Governo do Distrito Federal
Controladoria-Geral do Distrito Federal
Subcontroladoria de Controle Interno

RELATÓRIO DE AUDITORIA
Nº 4/2021 - DATOS/COLES/SUBCI/CGDF

Unidade: Companhia Urbanizadora da Nova Capital e Secretaria de Estado de Obras e Infraestrutura do Distrito Federal
Processo nº: 00480-00003792/2021-33
Assunto: Execução das obras de pavimentação asfáltica, meios-fios, drenagem pluvial e obras de artes especiais em Vicente Pires
Ordem de Serviço: 36/2020-SUBCI/CGDF de 03/03/2020
115/2020-SUBCI/CGDF de 08/07/2020
Nº SAEWEB: 0000021787

Figura 1.1 – Mapas de localização dos locais com material com baixa capacidade de suporte.

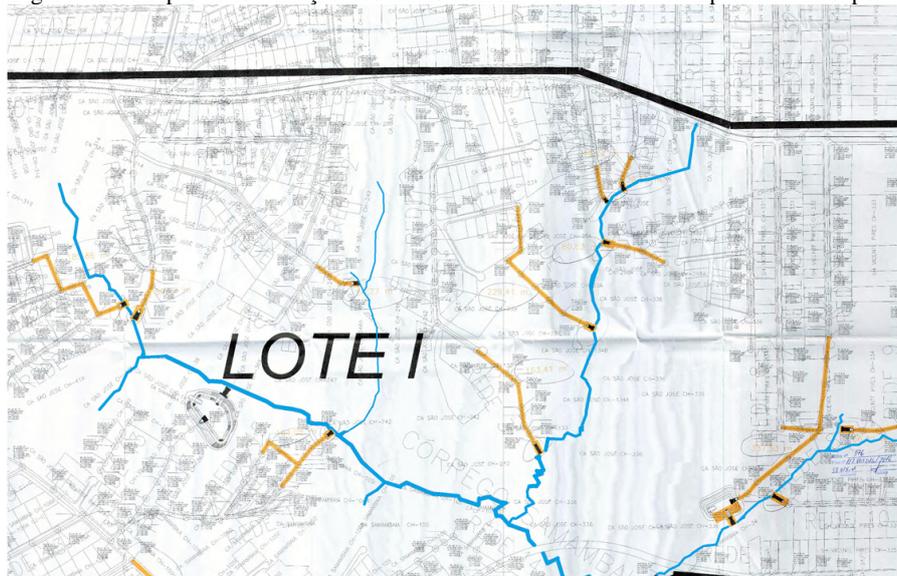
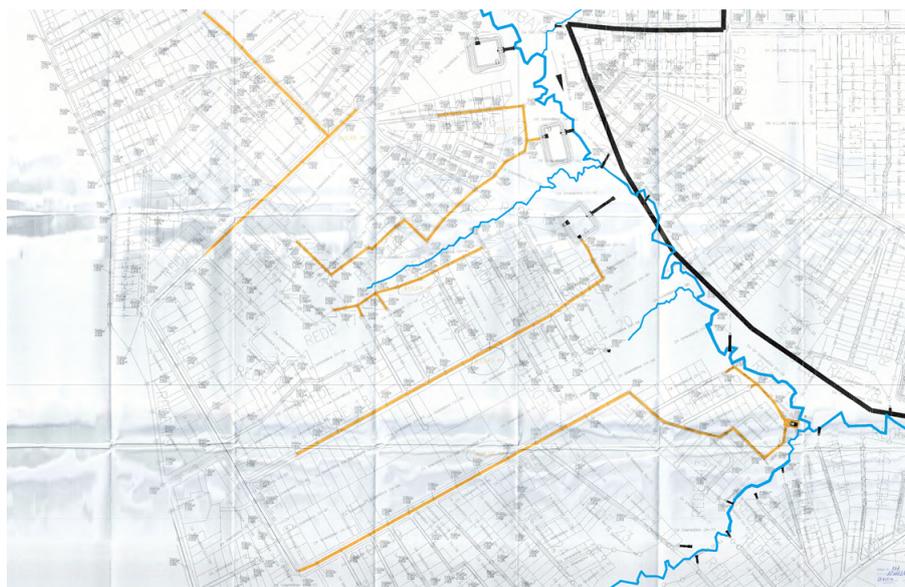
Basicamente, quando de seu pleito para aditar financeiramente o contrato, a executante teceu fundamentações técnicas para os itens de serviço que deveriam ser acrescidos, resumidamente, sob a alegação de que havia sido constatada, durante a execução da obra, “*presença de solo mole*” em alguns locais previstos para escavação das valas de assentamento das galerias de águas pluviais, como também em certas localidades destinadas à implantação dos dissipadores de energia e das lagoas de contenção. Sendo que, segundo ela, essa condição **não havia sido prevista em projeto**. E, dado que tal condição natural do solo não possuía características físicas apropriadas de capacidade de suporte e expansão (subitem IV.2, do Anexo IV), seria necessária a substituição desse material, com o seu consequente descarte em bota-fora.

A título de elucidar quais seriam esses “*trechos de valas das redes pluviais*” com “*presença de solo mole*” e/ou “*turfa*” que demandaram acréscimos de serviços, a executante acostou o “*MAPA DE LOCALIZAÇÃO DOS SEGMENTOS COM MATERIAL NÃO ADEQUADO PARA REATERRO DE VALA*”, com os seguintes trechos de rede destacados na cor “laranja”:

Figura 1.13 – Registro fotográfico da execução de trechos da Rede 12 na 3ª medição, indicando trechos com escoramento descontinuo e sem escoramento.

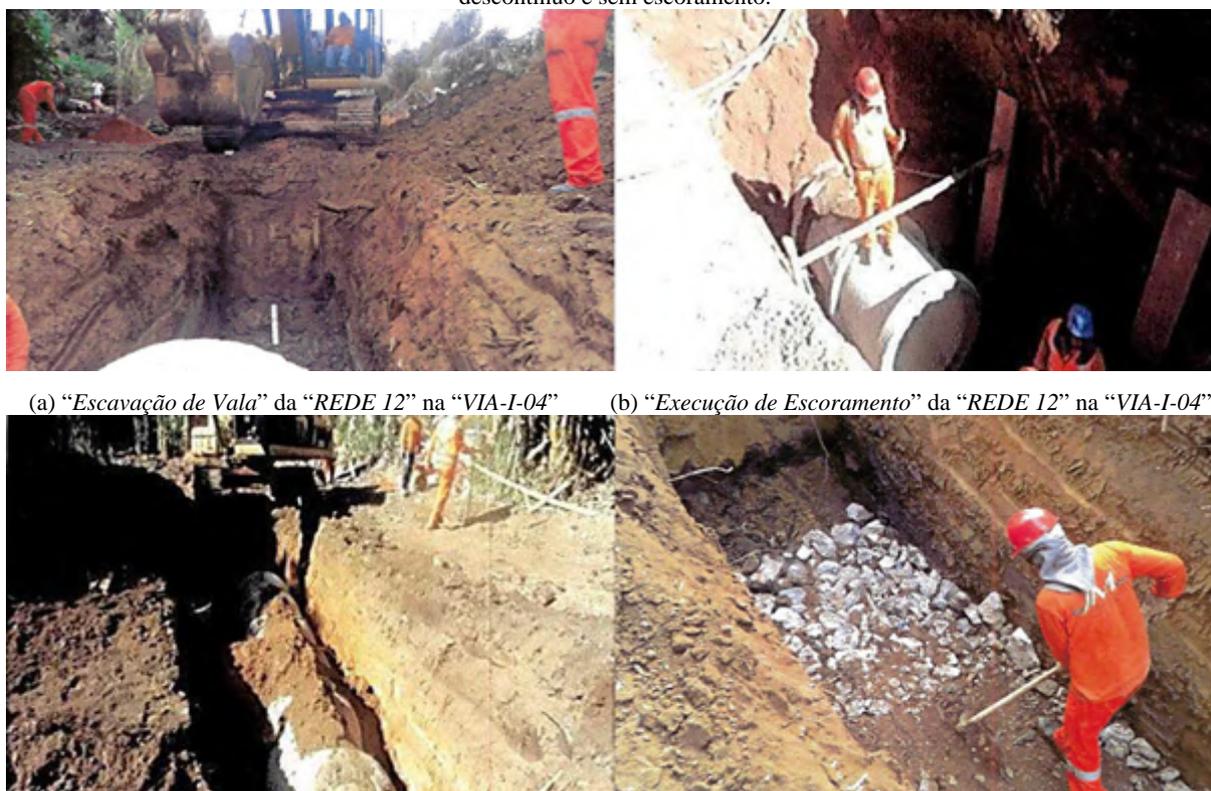
Assim sendo, é de se questionar, a partir da Figura 1.13, a qual contém registros fotográficos da executante e da fiscalização para trechos executados da Rede 12, o por quê de terem sido medidos serviços de escoramento contínuo em todos eles, sendo que o solo das paredes laterais das valas era de boa qualidade, vez que sequer demandou o escoramento descontinuo nas etapas de “Escavação de Vala” (Figura 1.13, “a”), de “Assentamento de Tubos”

Figura 1.19 – “Transporte adicional” (momento de transporte) de “solo mole” e/ou “turfa” até o bota fora.

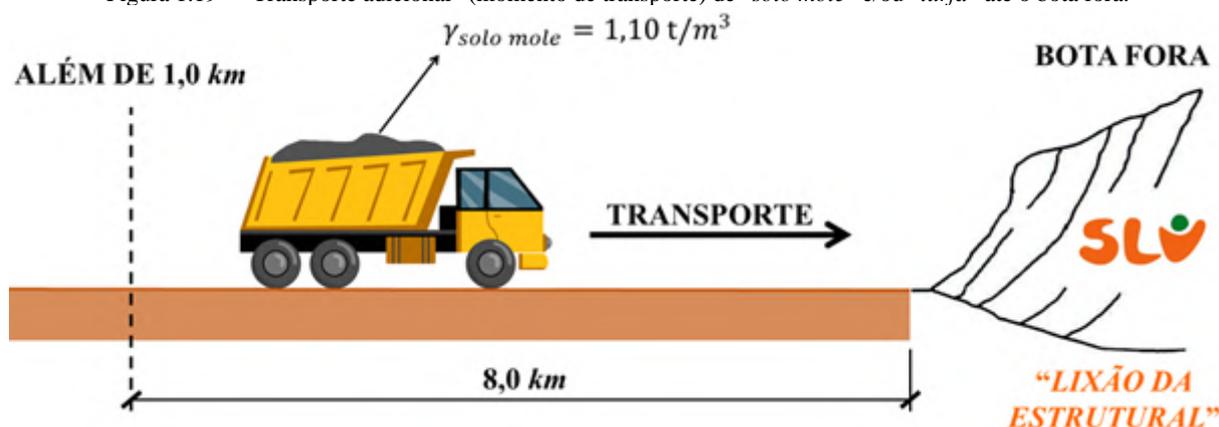
De igual modo, e com as mesmas justificativas apresentadas, não guarda procedência utilizar a extensão de trechos executados anteriormente para fins de levantamento do quantitativo do item a ser incluído ao contrato por meio de aditivo. Assim, ao adotar a mesma premissa de cálculo da executante, conclui-se que foi indevida a inclusão do quantitativo de **20.619,19 t.km** para o item “*Transporte comercial c/ base. 6m3 rod. pav.*” de código 2 S 09 002 91-M (modificado do Sicro 2) no contrato por meio do 1º aditivo financeiro e evidencia a execução potencial desse quantitativo sem a devida cobertura contratual ao preço global de R\$ 28.024,86.

Figura 1.20 – Lançamento de pedra de mão (rachão) no fundo da vala.

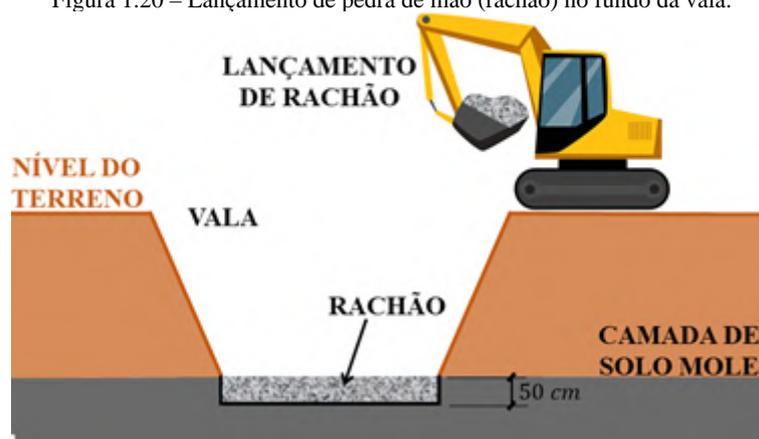
De forma análoga, e com as mesmas justificativas apresentadas, frisa-se que não guarda procedência utilizar a extensão de trechos executados anteriormente para fins de levantamento do quantitativo do item a ser incluído ao contrato por meio de aditivo. Mais uma vez, ao adotar a mesma premissa de cálculo da executante, conclui-se que a inclusão do quantitativo de $2.343,09 m^3$ para o item “*Enrocamento de pedra jogada (Drenagem)*” de código 2 S 05 300 02-M (modificado do Sicro 2) no contrato por meio do 1º aditivo financeiro foi indevida e evidencia a execução potencial desse quantitativo sem a devida cobertura contratual ao preço global de R\$ 290.281,67.

Figura 1.22 – Execução de item não previsto em contrato (lastro de “*pedra marroada*”) para a Rede 14 durante a 2ª medição (Lote 1).

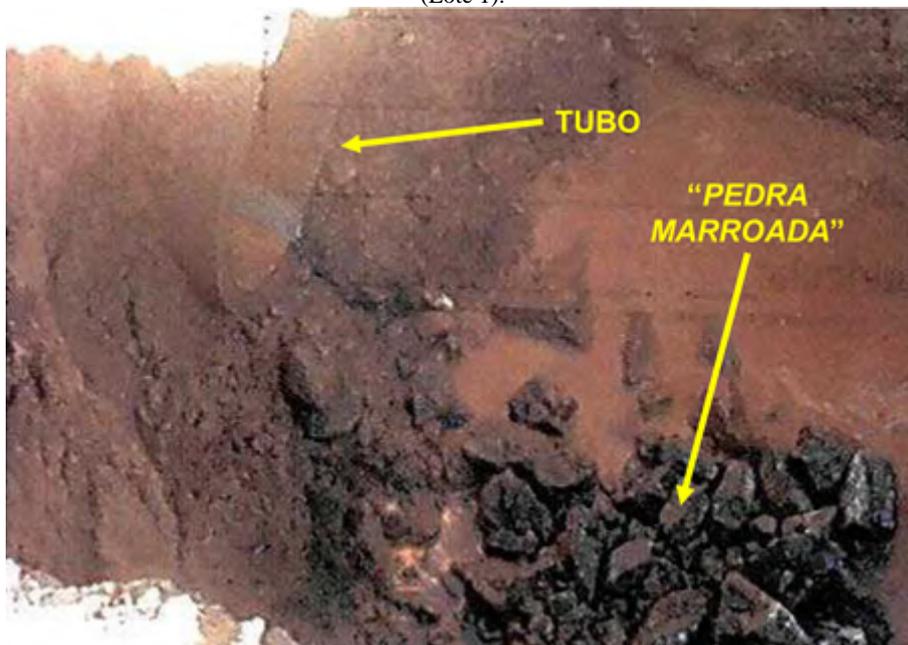
Repare-se da Figura 1.22 ser questionável o fato de o trecho de rede já reaterado, a jusante do trecho escavado indicado na foto, ter sido executado sem a “*pedra marroada*” (rachão), vez que, sob o tubo, há apenas a existência de material terroso (e não pétreo). Diz-se “a jusante”, pois, como salientado no subitem V.2, do Anexo V, é do comezinho conhecimento dos profissionais que labutam com sistemas urbanos de drenagem pluvial e de esgotos sanitários enterrados, que as valas devem ser abertas (escavadas) no sentido de jusante para montante. Por isso, na etapa de assentamento de tubos de concreto com ponta e bolsa (Figura I.19, do Anexo I), a ponta do tubo a ser assentado deve ser posicionada junto à bolsa do tubo já assentado, ou seja, o sentido de “caminhamento” da execução é das pontas dos tubos para as bolsas, de modo que cada tubo assentado deve ter como extremidade livre uma bolsa, onde deve ser acoplada (conectada) a ponta do tubo subsequente.

Figura 1.38 – Trechos da Rede 19 do Lote 1.

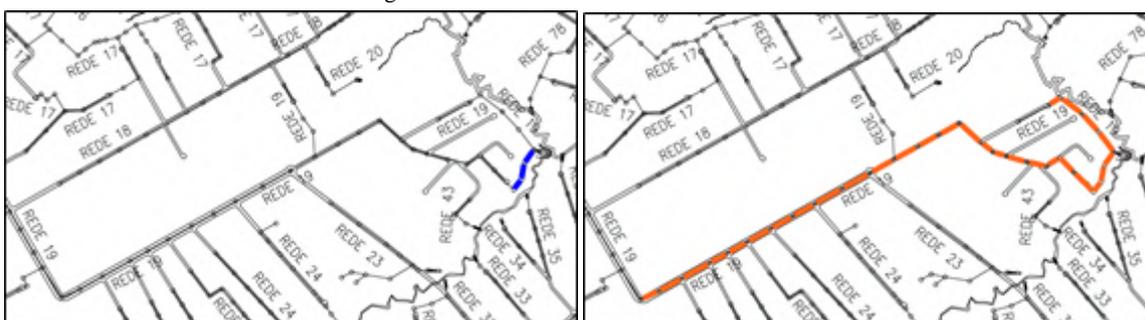
Ainda nesse diapasão, ao recorrer à Figura 1.1, constata-se que, consoante alegado pela executante durante o pleito do 1º aditivo financeiro, em todos os trechos da Rede 19 executados na 4ª medição (Tabela 1.24) deveria conter a presença de “*solo mole*” e/ou “*turfa*”. Isso pode ser reparado na Figura 1.38, que compara os trechos da Rede 19 executados na 4ª medição (em “azul” na Figura 1.38, “a”) e os trechos com alegação da presença de materiais não adequados para o reaterro de vala (em “laranja” na Figura 1.38, “b”).

É questionável o fato de a etapa de escavação em um solo com presença de “*material orgânico*” (Figura 1.37), que confere ao solo as características de baixíssima capacidade de suporte e considerável compressibilidade (subitem IV.4.3, do Anexo IV), cuja ocorrência se deu, inclusive, nos taludes da vala (isto é, não tenha se restringido ao fundo desta), tenha permitido que a escavação ocorresse sem qualquer tipo de escoramento e, ainda assim, não ter havido solapamento dos taludes. Até porque, como já se informou, o tipo de escoramento adequado para esse tipo de solo, é o escoramento contínuo, sendo que, curiosamente, da Tabela 1.24, nota-se que houve medição de escoramento descontínuo em todos os trechos da Rede 19 executados na 4ª medição, a exemplo do registro fotográfico da Figura 1.39.

Figura 1.41 – Trechos da Rede 19 do Lote 1.

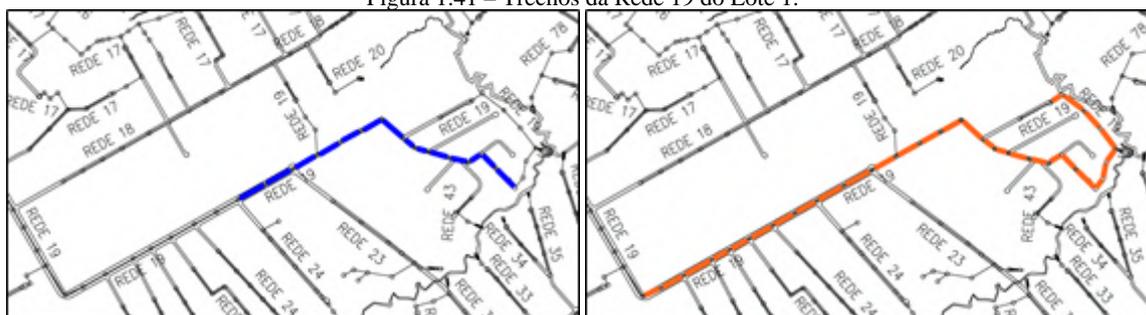
Ainda nessa esteira, ao recorrer à Figura 1.1, constata-se que, consoante alegado pela executante durante o pleito do 1º aditivo financeiro, em todos os trechos da Rede 19 executados na 5ª medição (Tabela 1.25) deveria conter a presença de “*solo mole*” e/ou “*turfa*”. Isso pode ser visto na Figura 1.41, que compara os trechos da Rede 19 executados na 5ª medição (em “azul” na Figura 1.41, “a”) e os trechos com alegação da presença de materiais não adequados para o reaterro de vala (em “laranja” na Figura 1.41, “b”).

Em acréscimo, como em todos os trechos da Rede 19 executados na 5ª medição (Tabela 1.25) deveria conter a presença de “*solo mole*” e/ou “*turfa*” (Figura 1.41), é de se inquirir como a executante pode ter executado, por exemplo, o Trecho 44 (PV50-PV51) da “REDE 19” (Figura 1.42) apenas com o escoramento descontínuo, quando deveria ser do tipo contínuo (subitem V.3.2.2, do Anexo V). E mais: como seria possível ter chegado à etapa de “Assentamento” de “*tubos de concreto*” sem que as paredes laterais da vala estivessem taludadas, isto é, inclinadas em relação ao plano vertical (como exigia o memorial descritivo de projeto), já que as tábuas, encostadas nas paredes laterais da vala, além de estarem perpendiculares ao fundo desta, denotam a inexistência de escora para viabilizar o pontaleteamento. Isso, no mínimo, atenta contra a segurança dos operários.

Figura 1.44 – Trechos da Rede 17 do Lote 1.

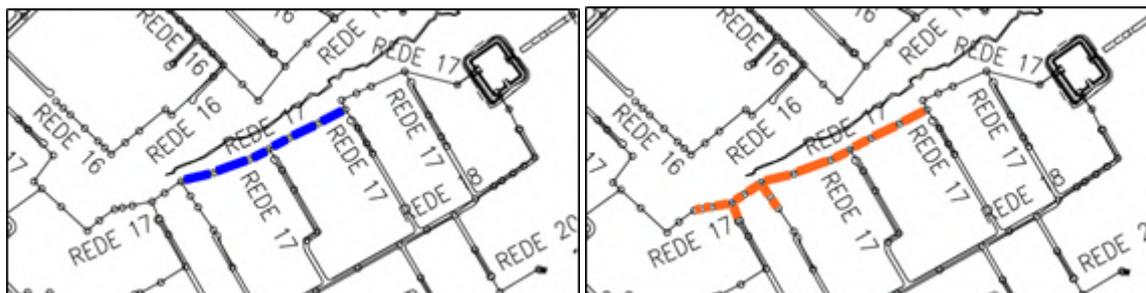
Ademais, a partir das informações contidas nas memórias de cálculo da executante (Tabela 1.26), verifica-se que houve medição e ateste de que, em todos os trechos executados da Rede 17, os materiais escavados seriam totalmente de 1ª categoria. Por outro lado, não foi registrada nenhuma proporção de “*Material Lodo*”, em alusão a “*solos moles*” e/ou “*turfa*” (subitem IV.4, do Anexo IV). E, ao recorrer à Figura 1.1, constata-se que, consoante alegado pela executante durante o pleito do 1º aditivo financeiro, em todos os trechos da Rede 17 executados na 10ª medição (Tabela 1.26) deveria conter a presença de “*solo mole*” e/ou “*turfa*”. Isso pode ser visto na Figura 1.44, que compara os trechos da Rede 17 executados na 10ª medição (em “azul” na Figura 1.44, “a”) e os trechos com alegação da presença de materiais não adequados para o reaterro de vala (em “laranja” na Figura 1.44, “b”).

Figura 2.5 – Croqui da Nota de Serviço da Rede 17.

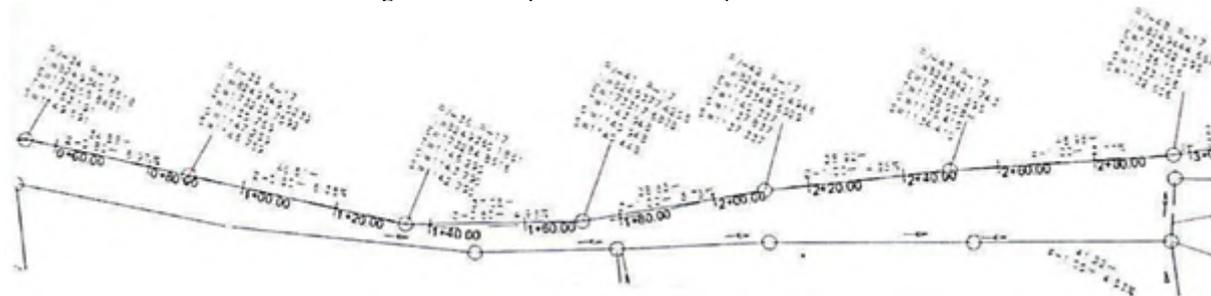
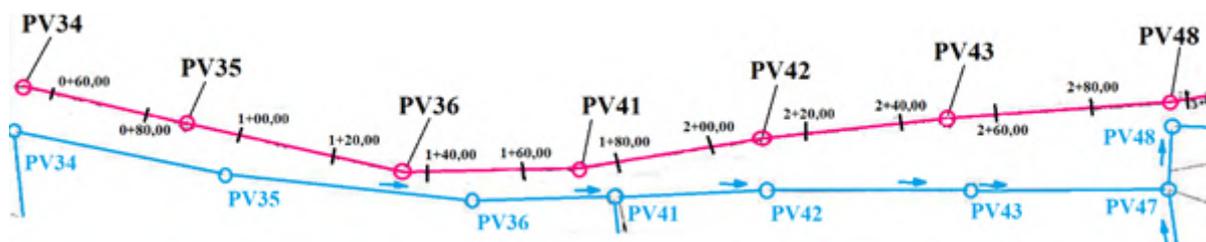
Constatou-se ter havido alteração de traçado, mediante remanejamento, da Rede 17 nos trechos compreendidos entre o PV34 e o PV48 executados no período de 1º a 30/11/2016 durante a 10ª medição (Processo SEI nº 0112-004909/2016) ilustrados na sequência:

Figura 2.7 – Parâmetros geométricos e hidráulicos dos trechos entre o PV7 e o Dissipador B2 da Rede 11.

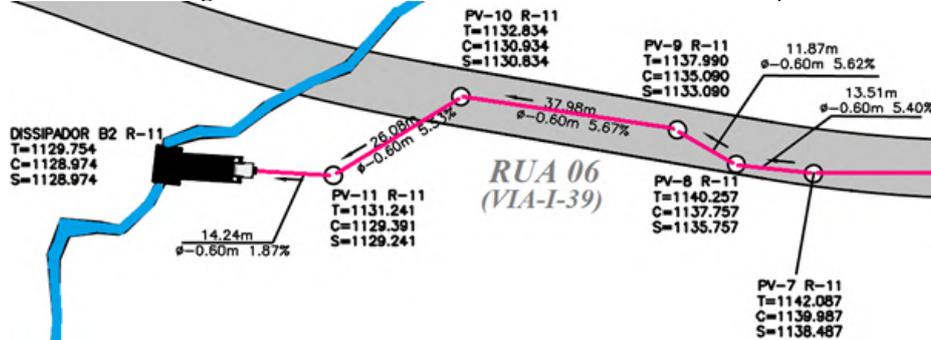
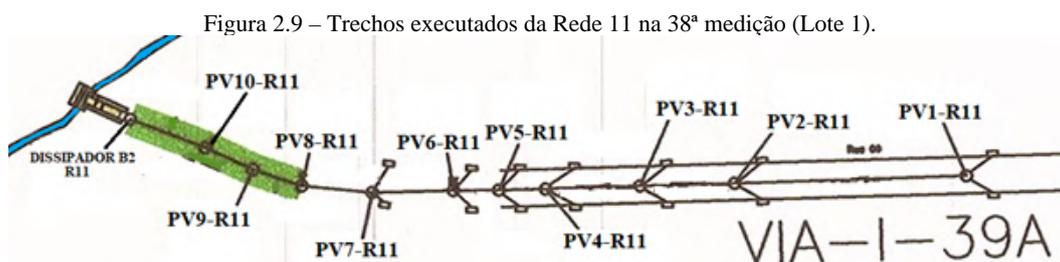
Ainda na esteira de alteração de traçado, observou-se um flagrante desencontro de informações no tocante à Rede 11, a qual foi executada no período de 21/4 a 20/6/2020 durante a 38ª e 39ª medições, respectivamente, autuadas sob os Processos nº 00110-00001412/2020-35 e 00110-00001699/2020-01. A saber, o projeto hidráulico das galerias da Rede 11 foi originalmente dimensionado com o seguinte traçado em planta:

Além da supressão do trecho entre o PV11 e o Dissipador B2, a alteração de traçado também pode ser constatada ao notar que, de acordo com a planta baixa de projeto, o “caminhamento” da rede deveria ter “descido” a partir do PV10 para “encontrar” com o Dissipador B2 (Figura 2.7), ao passo que, do croqui da Nota de Serviço da executante, o “caminhamento” da rede “subiu” de modo que até o Dissipador B2 alterou sua localização (Figura 2.8). Essa alteração de traçado também pode ser constatada no “croqui iluminado” (“verde”) da 38ª medição apresentado pela executante:

Figura 2.13 – Parâmetros geométricos e hidráulicos de projeto dos trechos entre o PV27 e o Dissipador A1 da Rede 1.

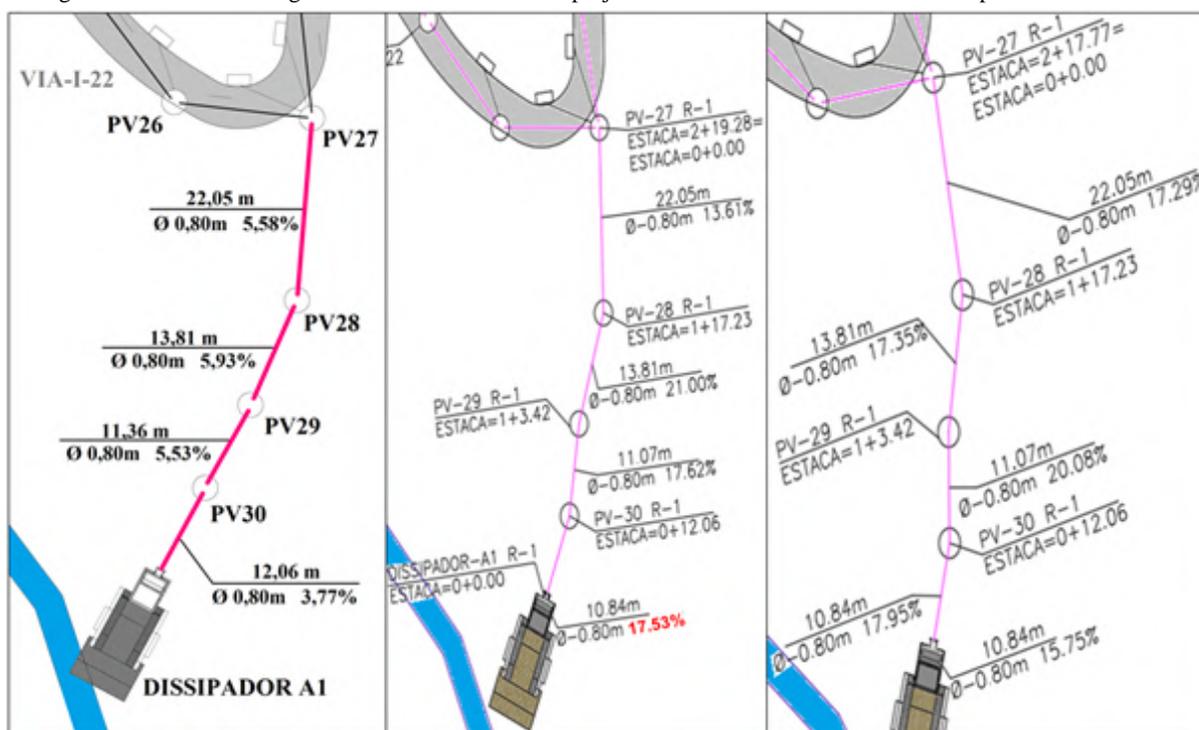
Assim, ao comparar as extensões (*L*) e as declividades (*I*) do projeto hidráulico, com as das duas Notas de Serviço apresentadas pela executante, tem-se a Figura 2.13.
